Vorsorgliche technische Überprüfung der ersten Gerätegeneration des SKYLOTEC Klettersteigsets SKYRIDER

Geräte erste Generation

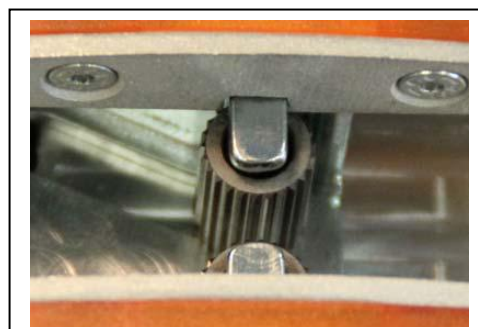
Beim SKYLOTEC Klettersteigset SKYRIDER kam es bei den ca. 250 Geräten aus der ersten Generation zu Unregelmäßigkeiten bei den Materialtoleranzen. Bei diesen Geräten wurde noch kein Sicherungsstift für den Verriegelungsbolzen eingesetzt. In Ausnahmefällen kann es dadurch zu einer Überdrehung des Sicherungsbolzens kommen, dieser kann aus der Führung laufen und zu einer erschwerten Bedienung oder einer völligen Blockade des Gerätes führen. Zusätzlich wurde die erste Generation des SKYRIDER mit einer 4 Rändel Konstruktion hergestellt. Diese können in Einzelfällen verkanten, was zu einer Blockade des Schlittens führen kann.

Aus diesem Grund ruft SKYLOTEC alle Geräte aus der ersten Generation vorsorglich zu einer technischen Überprüfung zurück. SKYLOTEC versichert hiermit, sämtliche Vorsichtsmaßnahmen zu treffen um die Sicherheit der Nutzer zu garantieren. Betroffen sind ausschließlich Geräte, die die 4 Rändel Konstruktion der ersten Generation aufweisen.

Alle Geräte aus einer späteren Gerätegeneration sind durch die Überarbeitung in Material und Handling völlig sicher und können problemlos weiter verwendet werden.
